—日立マイクロコンピュータ技術情報—

題 目	HD64570(SCA) ピン配置図 誤記訂正		発行番号	TN-PSC-328A	
			分類	1. 仕様変更 ② ドキュメント訂正追加等 3. 使用上の注意事項 4. その他	
適用 製品	HD64570F, HD64570F16	対象ロット等	関連 資料	HD64570 SCA ユーザーズマニュアル (平成5年10月第2版 ADJ-602-036A)	有効期限
		全ロット			永年

44 ページ2.1章 図2.2 ピン配置図 (FP-88 上面図) のピンNo.10

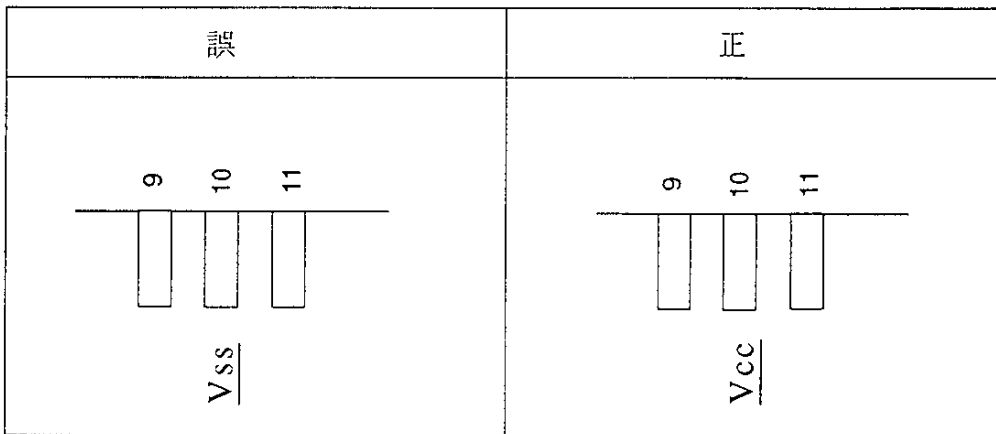
Vss をVccに変更いたします
